Modulo per la presentazione delle osservazioni per i piani/programmi/progetti sottoposti a procedimenti di valutazione ambientale di competenza statale

ID: Codice procedura (ID_VIP/ID_MATTM):10844

Impianto per la produzione di energia elettrica da fonte eolica, costituito da 6 aerogeneratori della potenza complessiva di 37,2 MW, un sistema di accumulo da 25 MW e relative opere connesse in località "Rempillo" nel comune di Pitigliano (GR).

TESTO DELLE OSSERVAZIONI

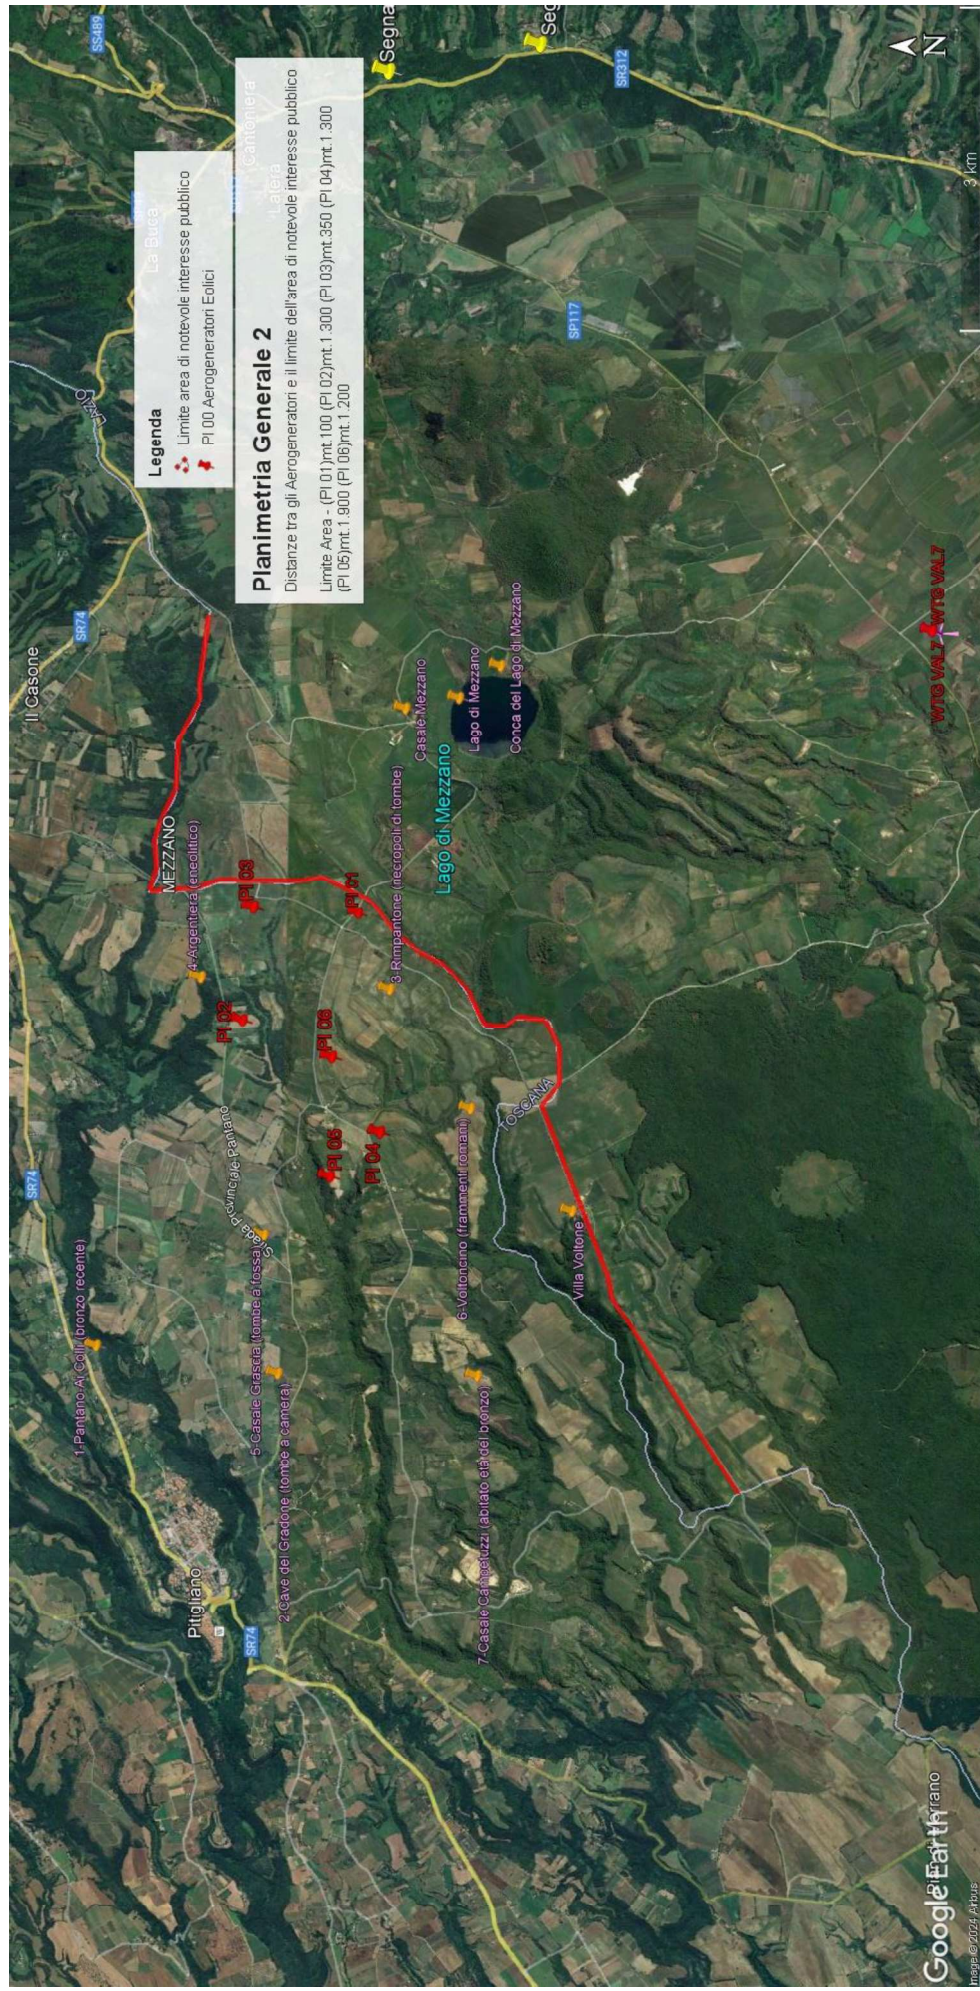
OSSERVAZIONE N. 1 : AREA dell'IMPIANTO EOLICO NON IDONEA ai sensi dell'art. 20 com. 8 lettera c quater del Decreto Legislativo n. 199/2021 e ss.mm.ii.

In sintesi, visti l'art. 20 comma 8 lettera c) quater del D.Lgs n 199/2021 e le Linee guida nazionali appena citate, considerato l'enorme impatto dell'impianto eolico industriale denominato "Rempillo" sulla zona paesaggistica di notevole interesse pubblico ben individuata nelle immagini n.1 e n. 2 e sui Beni Culturali evidenziati nell' immagine n. 3 dell'Allegato alle presenti Osservazioni, per la collocazione delle pale P04 e P05 direttamente all'interno del perimetro di un'area archeologica e per gli impatti anche sull'area intermedia e vasta dei pregiati territori laziali della Tuscia settentrionale e in particolare di quelli del pitiglianese ricco di emergenze agricole, naturalistiche, storiche e archeologiche del periodo etrusco ma non solo, si chiede che venga negata l'autorizzazione all' insediamento dell'impianto eolico denominato "Rempillo".

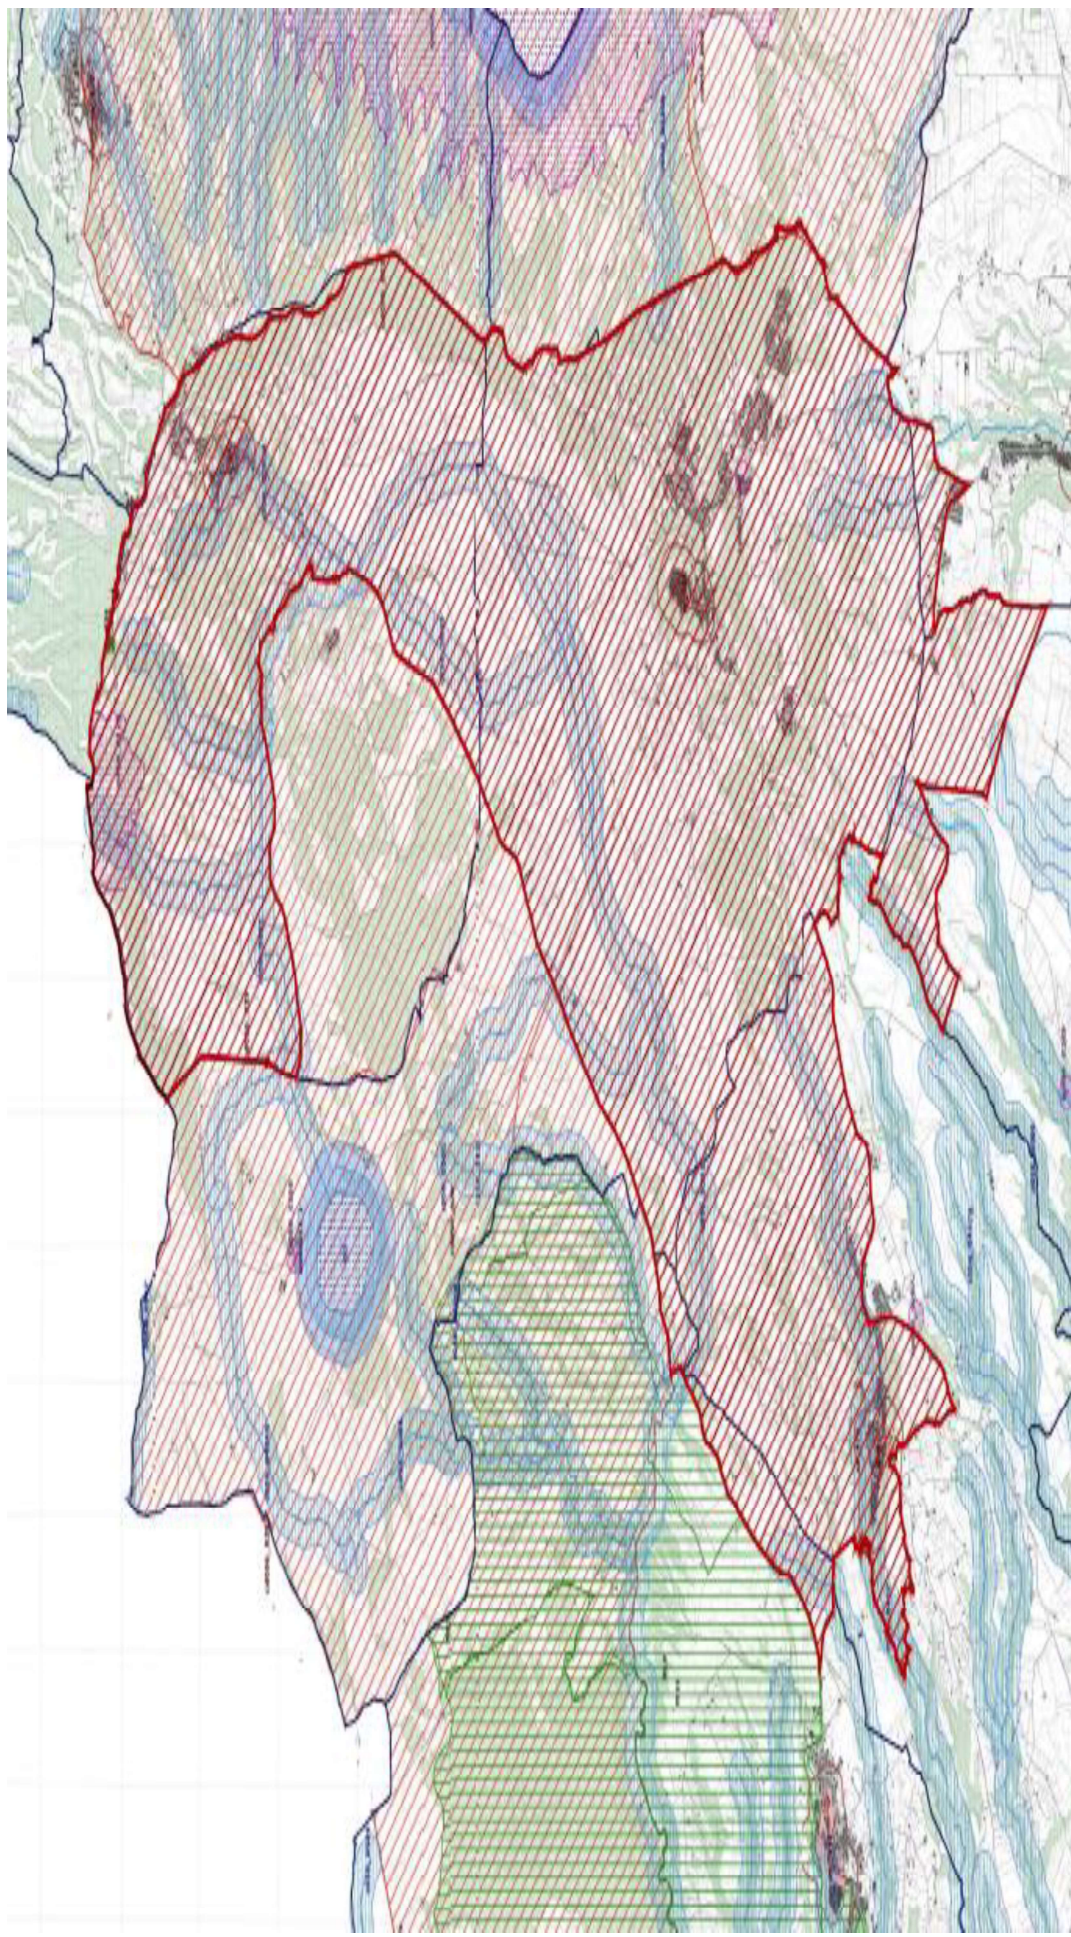
Tornando alla questione di legittimità, alla luce del combinato disposto dal "vincolo sul patrimonio paesaggistico (artt. 136 e ss. e 142 del decreto legislativo n. 42/2004 e ss.mm.ii.) e sui beni culturali" (artt. 10 e ss. del decreto legislativo n. 42/2004 e ss.mm.ii.) e dal comma 8 lettera c-quarter del D.Lgs 191/2021 e ss.mm.ii si evince che, ad oggi, le aree in cui sono previsti gli insediamenti dei sei aerogeneratori dell'impianto eolico denominato "Rempillo" non sono idonee perché ricadono tutte all'interno della fascia di rispetto dei **beni paesaggistici di notevole interesse pubblico denominati "Conca del Lago di Mezzano e territorio circostante" (D.M. 22.05.1976)** comprendente anche il **vincolo "Selva del Lamone" (D.M. 22.05.1984)** tutelati **dall'art. 136 del Codice del Beni Culturali e del Paesaggio** e in particolare un aerogeneratore (P01) è a 100 metri dal primo vincolo citato e gli altri cinque compresi in una distanza massima tra 1 km e 2 km (vedi immagine n. 1 dell'ALLEGATO). Nella fascia di rispetto dei 3 km anche la porzione di vincolo rappresentato dalla Selva del Lamone che gode di altre importanti tutele in quanto Riserva Naturale regionale (L. 394/91 e L.R. 29/97), Zona di Protezione speciale (ZPS) insieme ai Monti di Castro collegati tra loro da una Zona di Conservazione Speciale (ZSC), il sistema fluviale Fiume Fiora-Olpeta. La Selva del Lamone oltre il vincolo paesaggistico di notevole interesse pubblico che la rende area non idonea all'installazione degli impianti FER anche nelle sue fasce di rispetto dei 3 km, gode di un'altra tutela che ne rivela l'importanza di area di importanza internazionale per l'avifauna IBA (012) che viene collegata all'altra IBA (099) Lago di Bolsena attraverso la ZPS Caldera di Latera e la ZSC Lago di Mezzano che insieme sono compresi nel vincolo paesaggistico "Conca Lago di Mezzano..." e verranno uniti dal nuovo vincolo paesaggistico "*Ambito paesaggistico, geologico e geomorfologico*

dell'orlo della caldera di Latera e delle sue pendici interessate dai centri eruttivi periferici" (si veda a riguardo la proposta pubblicata sul sito del MIC in data 09/08/2023 e l'immagine n. 2 dell' ALLEGATO) all'area di notevole interesse pubblico " Conca del lago di Bolsena" (D.M. 24.10.1960). Praticamente una vasta zona che per interesse paesaggistico e naturalistico oltre che storico, archeologico e identitario rappresenta un unicum nel panorama nazionale.

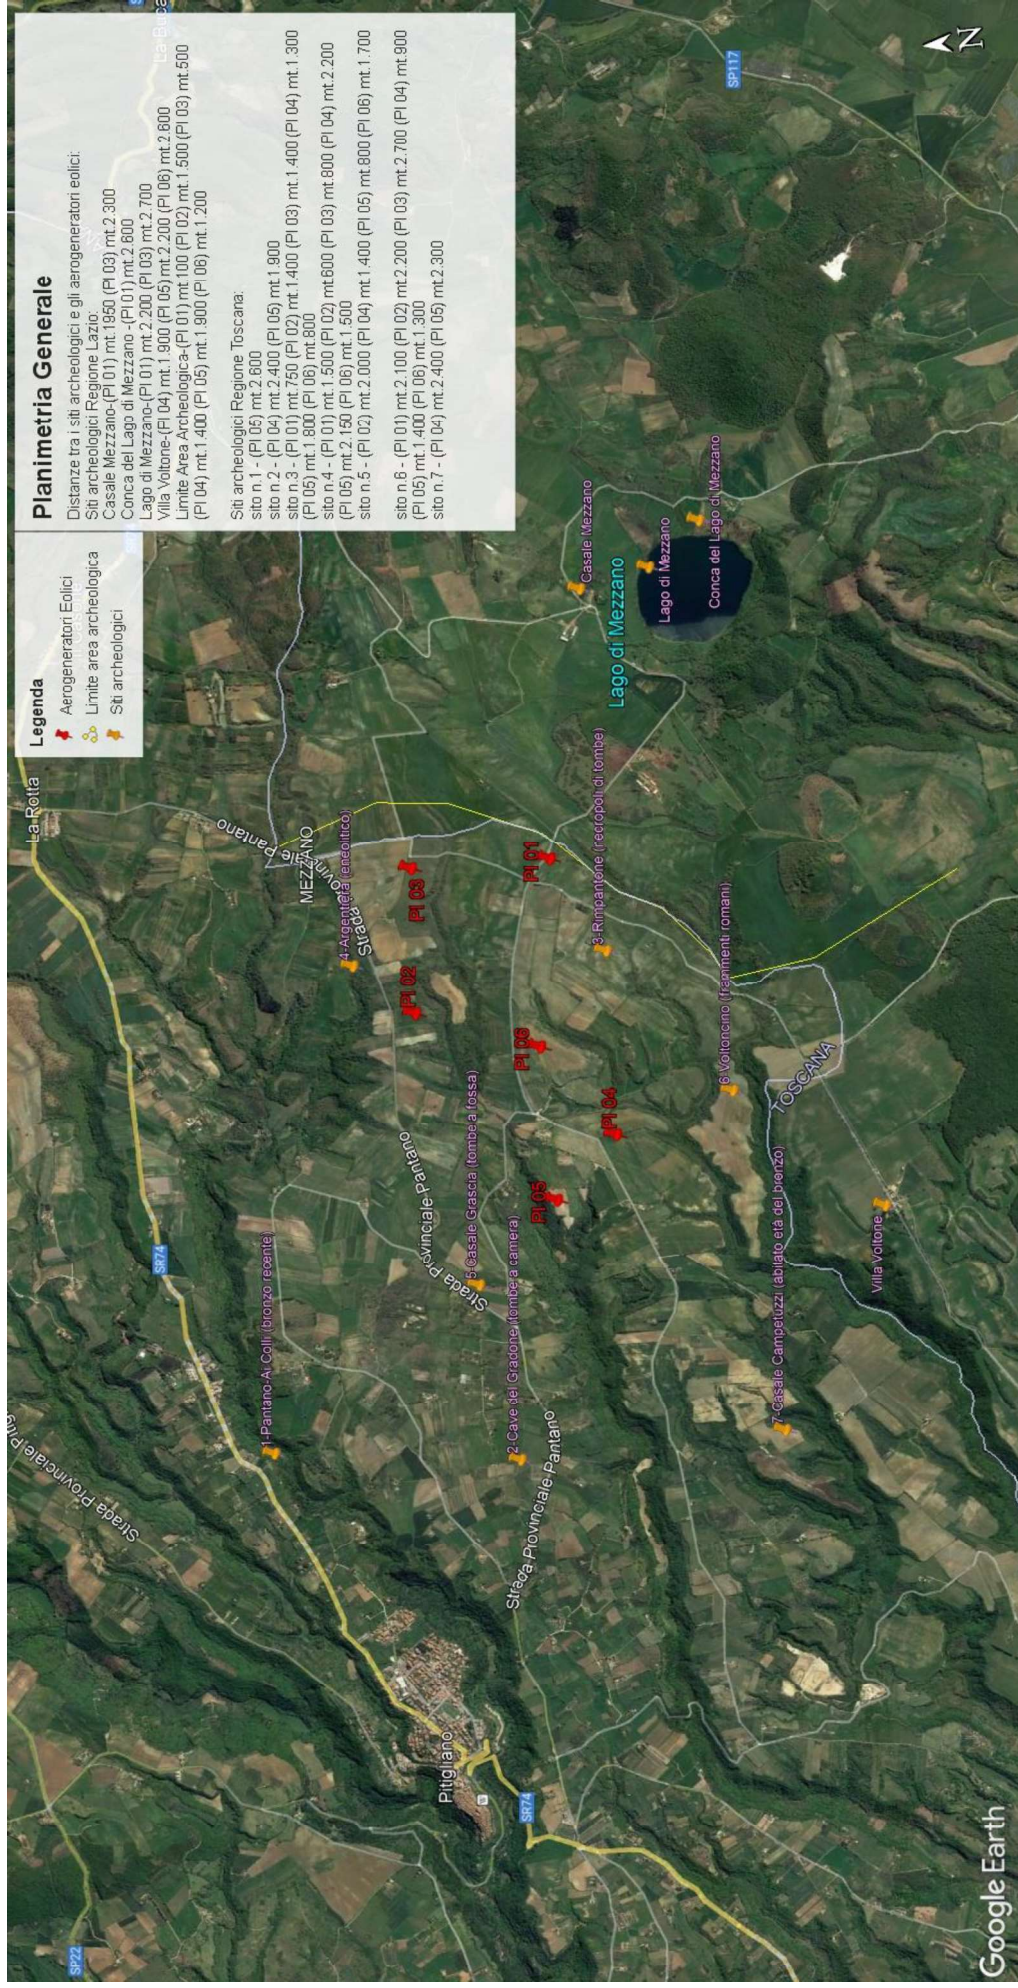
Inoltre, la zona in cui insisterebbe l'impianto eolico industriale Rempillo è compresa nelle fasce di rispetto di 3 km di diversi beni archeologici tutelati dalla parte II del Codice dei Beni Culturali (vedi Allegato, immagine n. 3). Inoltre le pale P04 e P05 ricadono all'interno di un'area archeologica che la Proponente vorrebbe cancellare per il semplice fatto che non è riportata nel documento regionale ma nel documento provinciale come meglio dettagliato nell'Osservazione n. 5. Alla luce di quanto documentato appare chiaro quindi che la collocazione dell'impianto non ha tenuto conto alcuno dei vincoli dell'area nella quale è stato progettato e l'inserimento dell'impianto eolico nel paesaggio e sul territorio non è corretto (Allegato IV delle Linee guida nazionali di cui al D.M dello Sviluppo economico del 10.09.2010).

Le zone di interesse archeologico evidenziate nell'immagine n. 3 a cui si aggiungono anche l'importante abitato protostorico di Sorgenti della Nova e Ruderì del Castello altomedioevale che si trovano a circa 4 km dalle aree in cui è stato progettato l'impianto eolico industriale. Poco più lontano i resti del castello medioevale “Morroneccio”. Nell'area vasta le preziose necropoli eneolitiche (Poggi Alti) ed etrusche di Pitigliano, Sovana e Sorano.

Immagine n. 4 Situazione di saturazione da impianti FER nella provincia di Viterbo. Non sono riportati gli impianti fotovoltaici e agrivoltaici che hanno inciso per buona parte nel cumulo di impianti FER per superare già nel 2023 gli obiettivi del PNIEC assegnati alla Regione Lazio per il 20230.

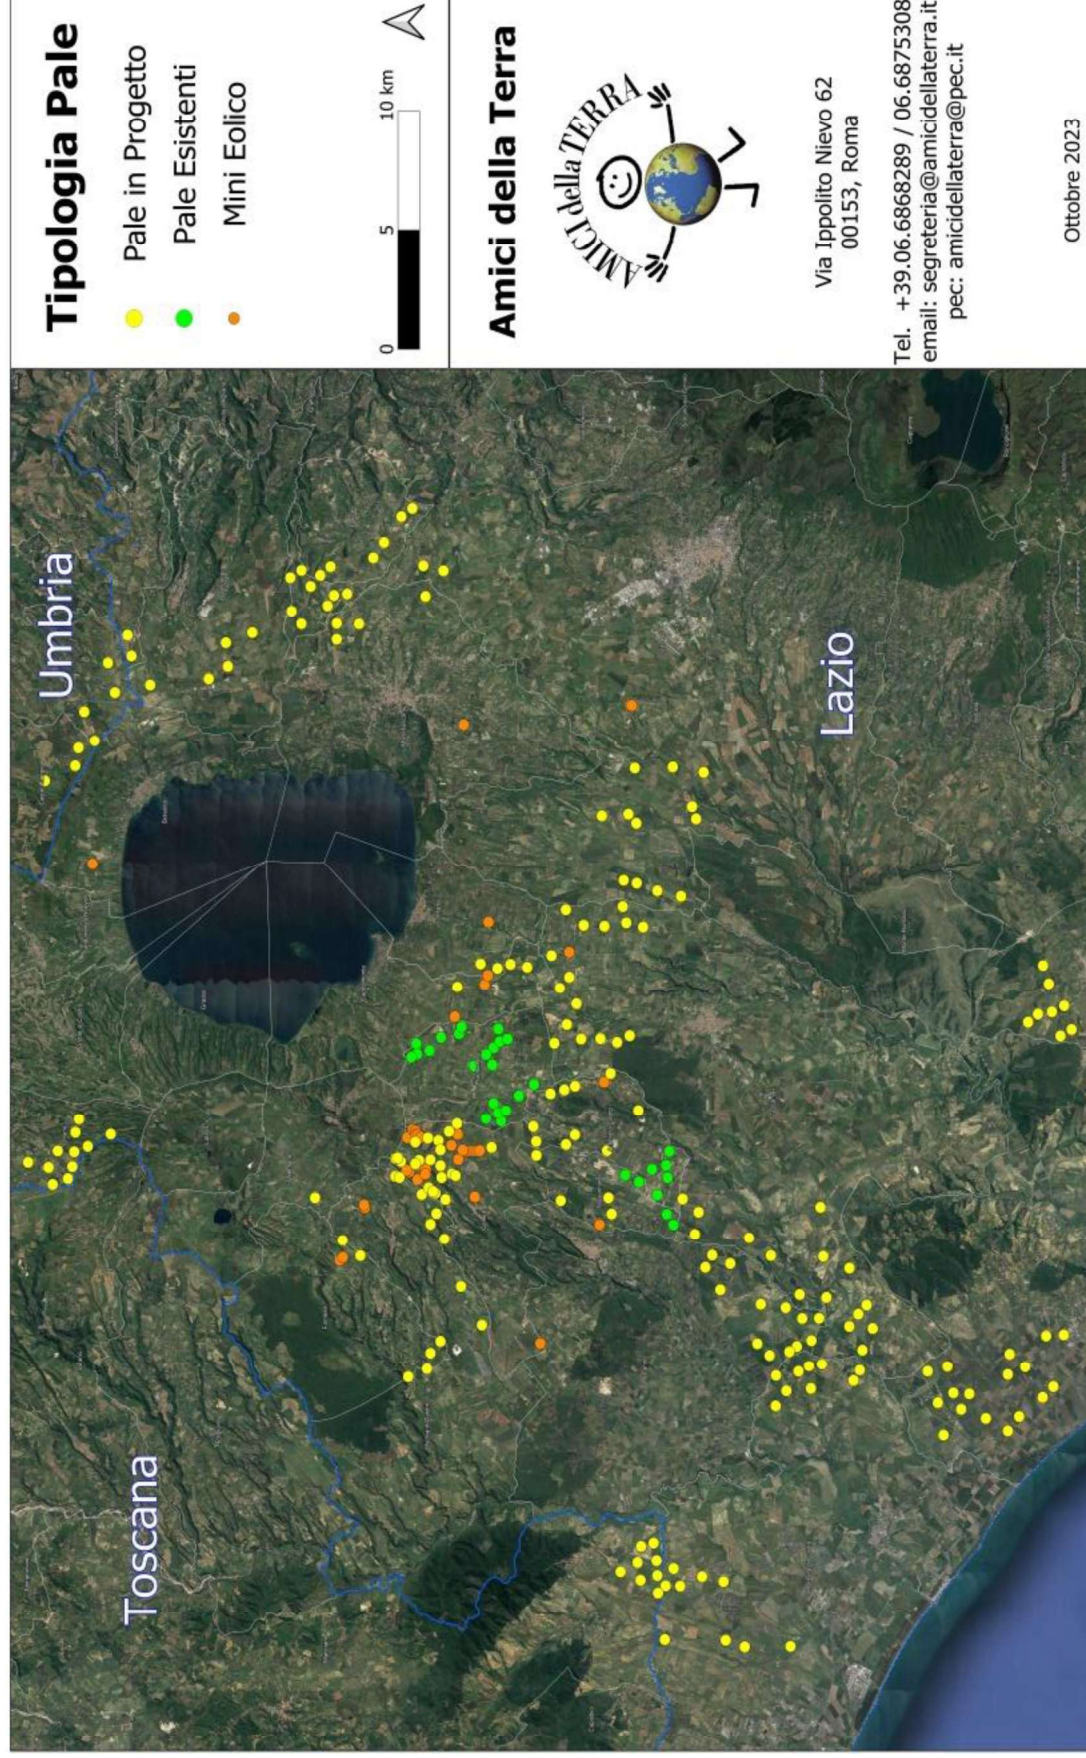
rappresenta una elevata criticità per la sostenibilità ambientale di ulteriori eventuali iniziative. L'impianto eolico "Rempillo" pur essendo "esterno al confine provinciale e regionale ma nelle sue immediate vicinanze (a soli 100 metri i primi due aerogeneratori) oltre ad impattare sul territorio e sulle economie di tre Comuni del Lazio (Farnese, Valentano e Latera) si trova nelle fasce di rispetto dei Beni di notevole interesse pubblico come si è evidenziate nelle Osservazioni nn. 1 e 2 e crea anche degli impatti negativi anche sui beni naturalistici come verrà dettagliato nell'Osservazione n. 4. Inoltre andrebbe a sommarsi al già enorme cumulo di impianti eolici e fotovoltaici e geotermici che già creano una elevata criticità ambientale nella provincia di Viterbo e interferiscono anche con il territorio toscano come si può vedere dalle immagini nn. 4 e 5 dell'Allegato n. 1.
